改善箇所説明図

基準不適合発生箇所

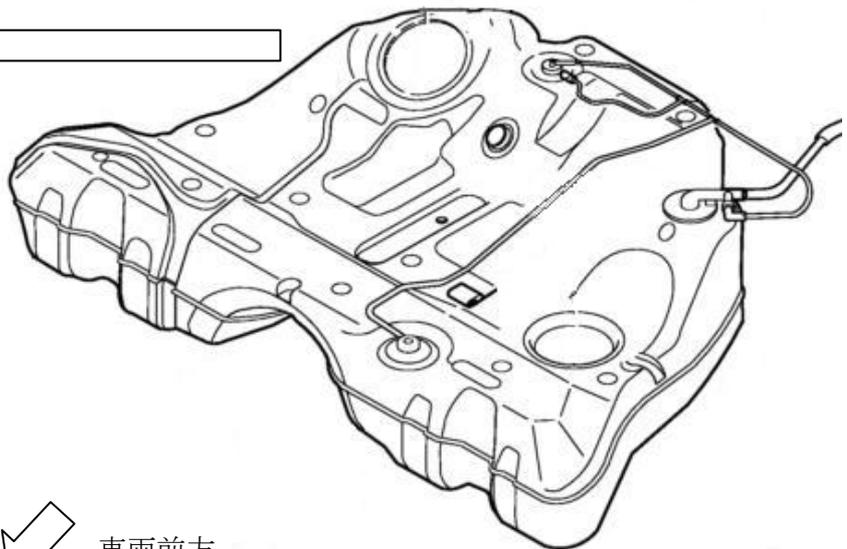
燃料ポンプ上部のパイプ部の材質が不適切なものがあるため、経年による影響および使用環境の影響が伴うことにより、当該パイプ部に亀裂が生じることがある。そのため、最悪の場合、燃料が漏れるおそれがある。

全車両、燃料ポンプを点検し、対象のものは良品と交換する。
